Mission régionale d'autorité environnementale

Avis sur le projet de centrale photovoltaïque au sol à Briey (54) et Moyeuvre-Grande (57) porté par la société Énergreen et sur la modification du Plan local d'urbanisme (PLU) de la commune de Briey et la modification simplifiée du PLU de la commune de Moyeuvre-Grande – Procédure commune

n°MRAe 2024APGE63

Figure 4: Évolution du zonage du PLU de Briey avant et après modification

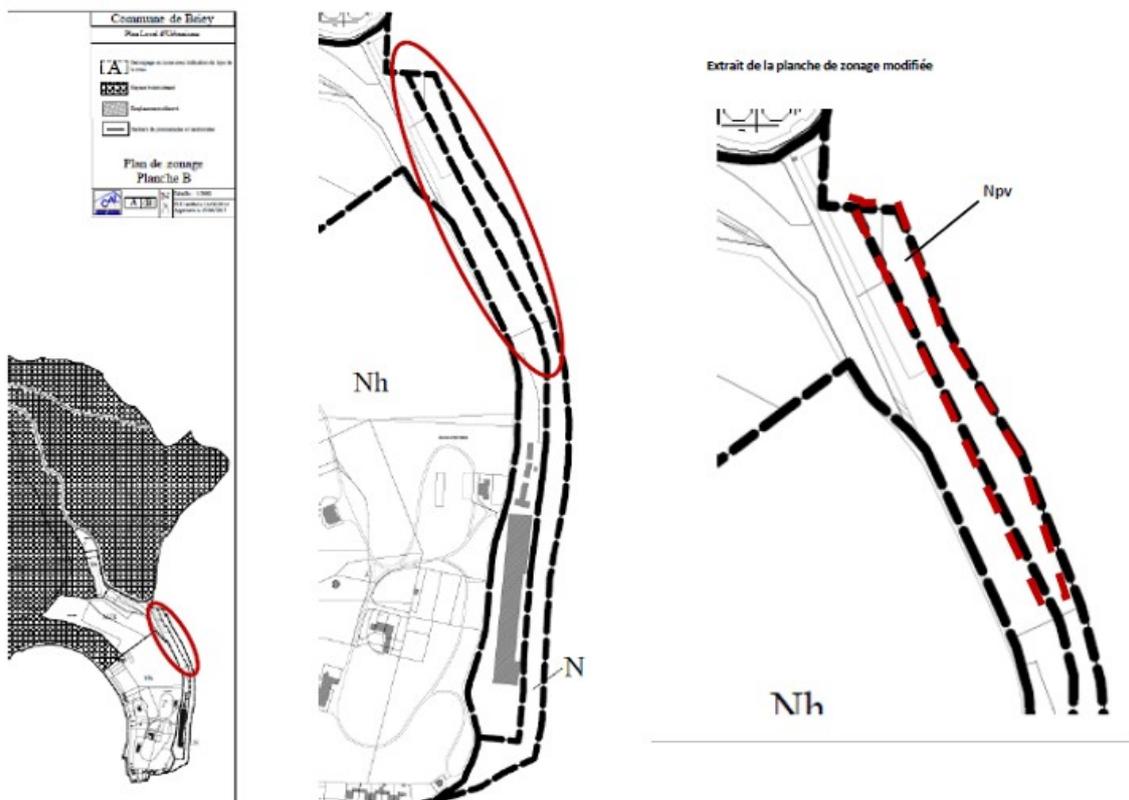
S'agissant de la zone AUX du PLU de Briey, là encore le projet de centrale photovoltaïque au sol n'est pas explicitement interdit et est compatible avec les occupations et utilisations des sols admises sous conditions. En revanche, le règlement du PLU interdit toutes constructions, installations, travaux et aménagements au sein de la zone N. L'objectif de la modification du PLU est la création au sein de la zone N, d'un sous-secteur Npv qui autorise « *la création d'équipements et installations d'intérêts collectifs* » et « *l'implantation des constructions en recul de minimum 3 m des voies publiques ou privées ouvertes à la circulation dans l'article 6* » afin de lever les obstacles pour la réalisation du projet.

Cette modification fait donc évoluer à la fois le règlement écrit de la zone N et le règlement graphique du PLU de Briey.
